## Keuringsverslag van een elektrische laagspanning- en zeer lage spanningsinstallatie

### NIET CONFORM

Straatnaam Stationsstraat  
Huisnummer 83  
Busnummer  
Postcode 8830  
Gemeente HOOGLEDE  
Land België

Controlebezoek van een huishoudelijke installatie volgens (KB 08/09/2019) - AREI Boek 1- 6.5. en 4.2.4.3.

Afbeelding schakel- en verdeelbord:

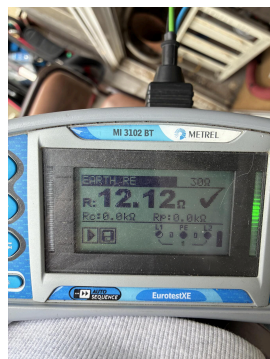
- I1.01 Eéndraadschema van de installatie is niet aanwezig. (Boek 1 Afdeling 2.12 - 2.13 en 3.1.2)
- I1.03 Situatieschema van de installatie is niet aanwezig. (Boek 1 Afdeling 2.12 - 2.13 en 3.1.2)

- I2.03 De continuïteit van equipotentiaalverbindingen en/of beschermingsgeleiders zijn niet gewaarborgd. (Boek 1 Onderafdeling 5.3.5.3.G. en 5.4.3.5)
- I4.01 Hoofdequipotentiale verbinding(en) niet verwezenlijkt. (Boek 1 Onderafdeling 5.4.4.1. en 5.1.6.2)

- I5.01 De aanduiding van de stroomkringen en/of apparatuur, aansluitklemmen, enz dient aangebracht of vervolledigd te worden. (Boek 1 Onderafdeling 3.1.3.1. en 3.1.3.3.A. en 5.1.6.1)

- I5.10 De genaakbare, naakte onder spanning staande delen zijn onvoldoende afgeschermd. (Boek 1 Afdeling 5.1.4. en 4.2.2.3.)
- I5.14 De nominale spanning dient duidelijk vermeld te worden op een oordeelkundig gekozen plaats. (Boek 1 Onderafdeling 3.1.3.3.)

- I6.04 Een differentieelstroombeschermingsinrichting met een gevoeligheid van 30mA is te plaatsen voor installaties van badkamer, wasmachine, vaatwas, droogkast en/of gelijkaardige toestellen. Deze dient ondergeschikt te zijn aan de hoofddifferentieelstroombeschermingsinrichting (Boek 1 Onderafdeling 7.1.4.3. en 4.2.4.3.)

- I6.06 De differentieelstroombeschermingsinrichtingen die worden geplaatst in huishoudelijke installaties zijn ten minste van het type A. Een differentieelstroombeschermingsinrichtingen van het type AC is niet toegelaten. (Boek 1 Onderafdeling 5.3.5.3.)

- I7.01 De smeltzekeringhouders of houders van kleine vermogensschakelaars met pennen met een sectie kleiner dan 10mm² zijn niet voorzien van kalibreerelementen. (Boek 1 Onderafdeling 5.3.5.5.A.)

- I7.02 In meerfasige kringen is de afzonderlijke smeltzekering of 1-polige kleine vermogensschakelaar van de nulgeleider niet toegelaten. (Boek 1 Onderafdeling 4.4.4.7.)

- I8.07 Leidingen zijn te bevestigen met aangepaste bevestigingsmiddelen. (Boek 1 Onderafdeling 5.2.2. en 5.2.9.)
- I8.08 De geleiders van het type VOB moeten in daarvoor bestemde buizen, kabelgoten geïnstalleerd worden. (Boek 1 Onderafdeling 5.2.9.3. en 5.2.9.6.)

- I8.09 Bij aansluiting van meeraderige geleiders dient men aangepaste adereindhulzen te gebruiken. (Boek 1 Onderafdeling 5.2.6.1. en 1.4.1.2.)
- I8.17 De niet-gebruikte leidingen verwijderen of aan de uiteinden te isoleren. (Boek 1 Onderafdeling 4.2.3.3.b)

- I9.02 Loshangende schakelaars, contactdozen en/of aftakdozen dienen degelijk bevestigd te worden. (Boek 1 Afdeling 1.4.1. & 1.4.2)
- I9.07 Niet alle contactdozen op LS zijn kinderveilig conform NBN C 61-112-1:2017. (Boek 1 Onderafdeling 1.4.2.3. en 5.3.5.2.)

- I9.13 Elektrisch materieel zonder bodem mag niet rechtstreeks op brandbaar materiaal geplaatst worden. (Boek 1 Onderafdeling 5.1.1.2.)
- N22 De elektrische installatie is grondig na te zien en conform te maken volgens de voorschriften van het AREI boek 1.
